**Zulassungs- und Genehmigungsstelle
für Bauprodukte und Bauarten**

Bescheid

**über die Ergänzung und Verlängerung der
Geltungsdauer der
allgemeinen Bauartgenehmigung
vom 16. Oktober 2024**

**Nummer:
Z-6.500-2525**

Bild 1: Optionale Anordnung der Sturzmelder bei Schiebe- und Hubtoren

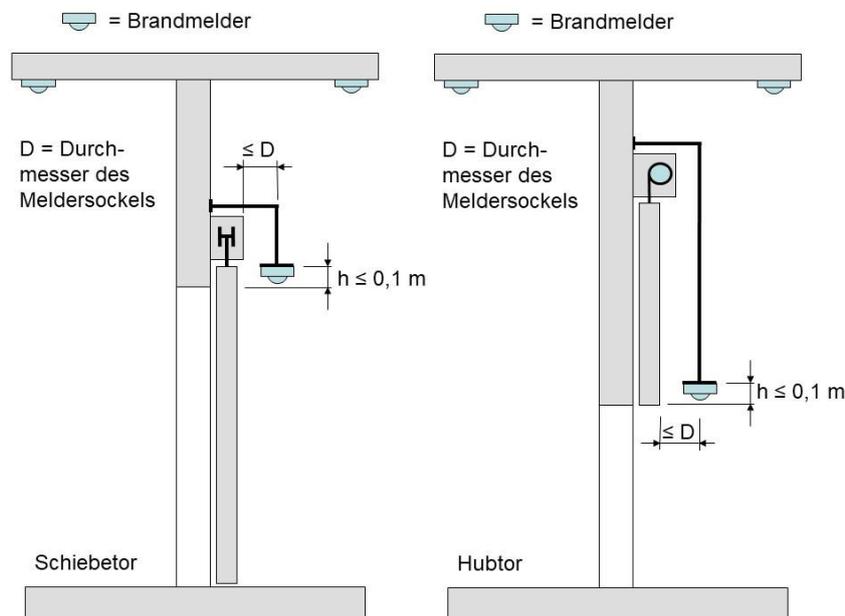
In dem Fall, dass der Sturzmelder an der Wandseite montiert werden muss, an der auch der Abschluss nach Abschnitt 1.2 befestigt wird (fehlender Montageplatz für den Melder an der Wandseite, an der der Abschluss nicht befestigt ist), darf der Melder entsprechend Bild 1 montiert werden.

Sturzmelder müssen mit ihrer Halterung unmittelbar an der Wand (Abstand der Melderachse von der Wand kleiner Durchmesser des Meldersockels) über der Rauchdurchtrittsöffnung, höchstens 0,1 m über der Rauchdurchtrittsöffnung, angebracht werden, wobei die Befestigungsfläche des Melders maßgeblich ist.
